品番	CS979B	品名	腰掛式タンク密結形サイホンゼット防露便器	1 / 4
----	--------	----	----------------------	-------

衛生陶器補修品互換性情報 No. E0009

件名 便器固定片についての互換性

衛生陶器補修品互換性情報	No. E0015
件名 大便器排水ソケット (HH05002) 化粧キャップユニットの互換性の件	
主な対象大便器 CS20/AB/ABH/B/BH・CS30/B/BH・CS80/AB/ABH/B/BH・ CS90/B/BH・CS978AB/B/BH・CS979B/BH・CS81/B/BU/U・CS86B/BH・ CS87/B/BU/U・CS88/B/BH・CS380B/BH 他 ※リモデル用品番は対象外 (BM/ABM/BHM)	
新旧製品の違い	
<p>■排水ソケット旧型 (発売 ~ 2009/09出荷分)</p> <p>化粧キャップユニット HH03007</p> <p>HH05002(旧)</p> <p>手締め式は新旧OK</p> <p>六角ボルト</p> <p>座金・パッキン 合計 3 枚</p>	<p>■排水ソケット新型 (2009/09出荷分 ~)</p> <p>化粧キャップユニット HH03007S</p> <p>HH05002(新)</p> <p>六角式は新型にはNG</p> <p>手締めボルト</p> <p>ボルトセットは 2007/05~ 手締め式に変更</p> <p>座金・パッキン 合計 2 枚</p>
<p>《ポイント》</p> <ul style="list-style-type: none"> 化粧キャップユニットは、現在ボルトが手締め式になっていますが、旧型は六角式です。HH05002(新)は手締めボルト専用の排水ソケットですので、HH03007(六角ボルト式)では、排水ソケット(新)のナット部に届かない可能性があります。排水ソケット交換の際は、現場のボルトが六角式の場合は手締めボルト式(HH03007S)に交換願います。化粧キャップユニットのみの交換の場合はHH03007Sで互換性はあります。

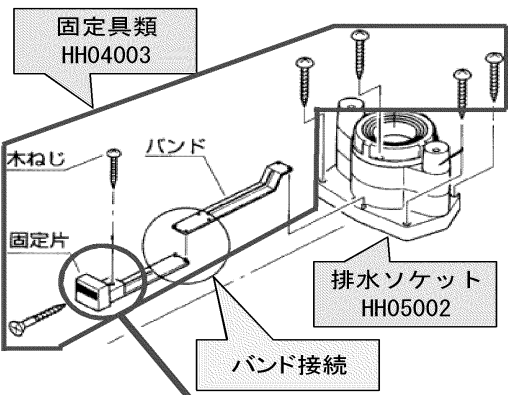
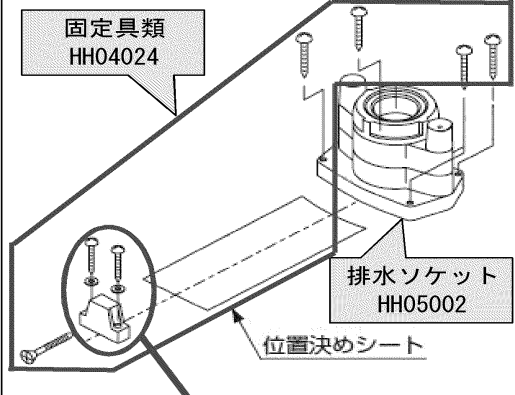
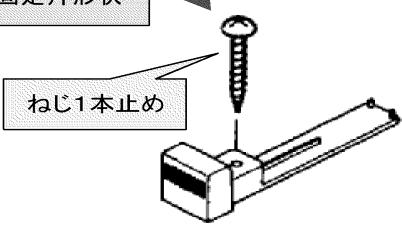
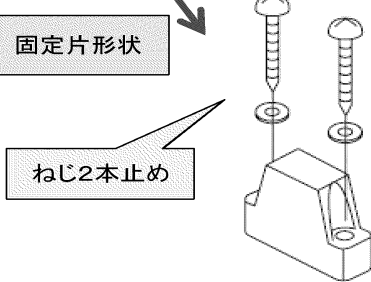
<p>発売初期製品 (HH04003 : 廃番) (旧型 : 2000年2月～2006年8月)</p> <p>便器固定片バンド式仕様</p> 	<p>現行製品 (HH04024) (新型 : 2004年6月～)</p> <p>便器固定片位置決めシート仕様</p> 
<p>固定片形状</p> 	<p>固定片形状</p>

- ・固定具類は途中で仕様変更されており、新旧では、固定片の形状、取付位置、ねじ止め数が違うため部品単位での互換性はありません。補修の際は、現行の固定具類一式（位置決めシート同梱）HH04024を手配し対応ください。
- ・発売初期は、便器固定片はバンド式でねじ1本での固定。
- ・現行品の便器固定片は山型でねじ2本固定。
(位置決めシートで固定位置のけがき必要)
